公益財団法人日本アイスホッケー連盟

2014-2018 国際競技規則ブルーライン位置変更について

2014-2018アイスホッケー公式国際競技規則

ブルーライン：リンクエンドからの距離を22.86mに変更

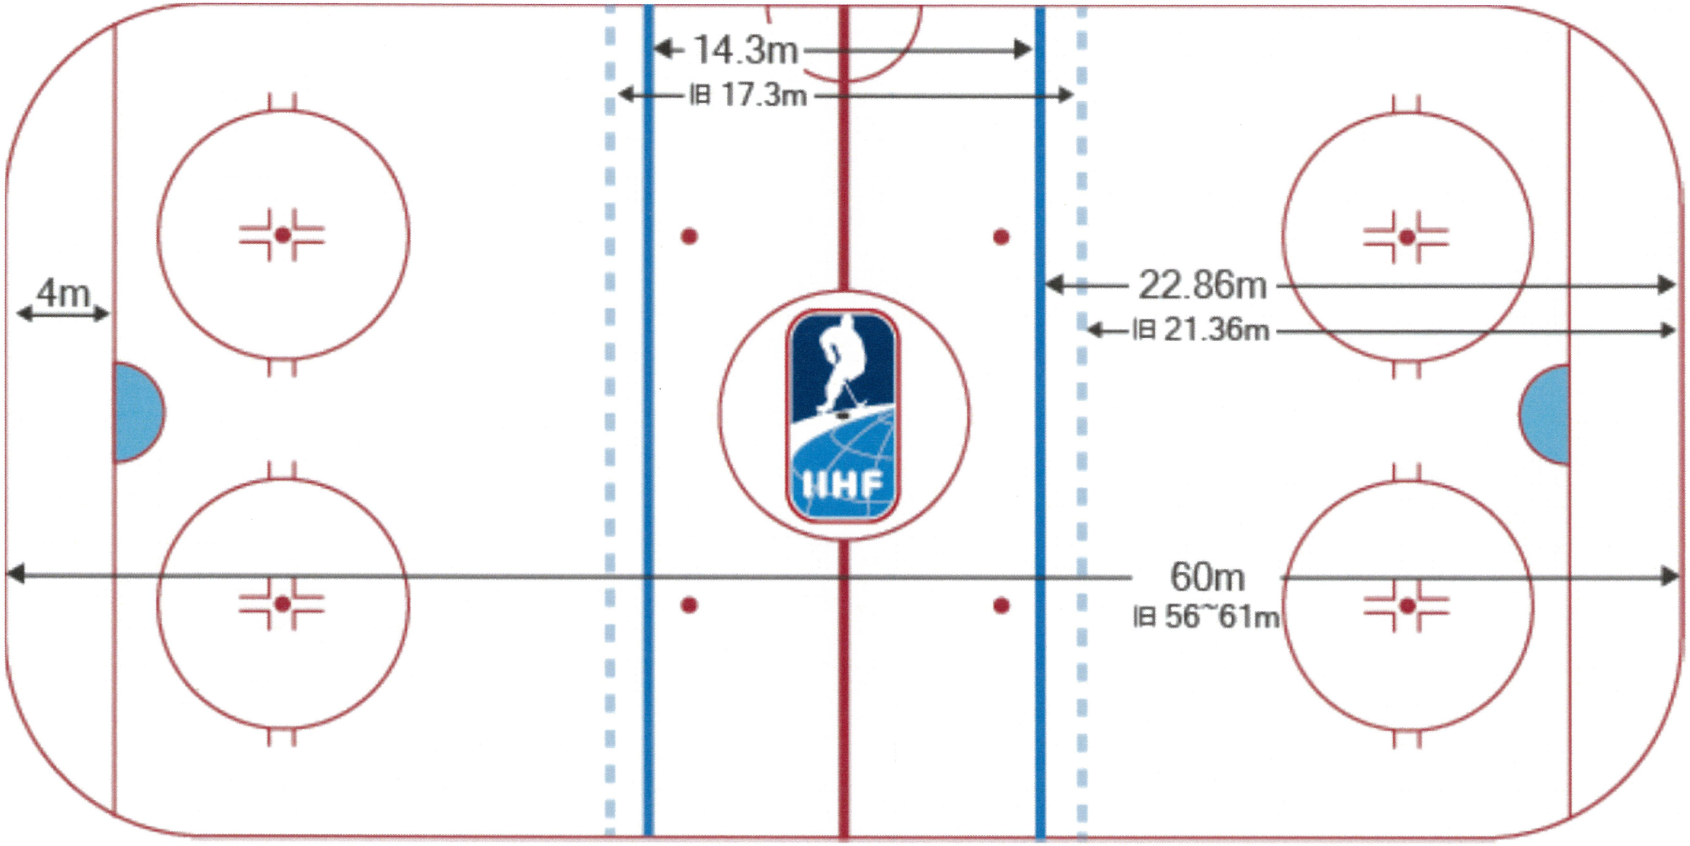
※ これまではゴールライン間を3等分（エンドから21.36m）

※ ニュートラルゾーン内フェイスオフスポットの配置はこれまでと同様（ブルーラインから1.5m）
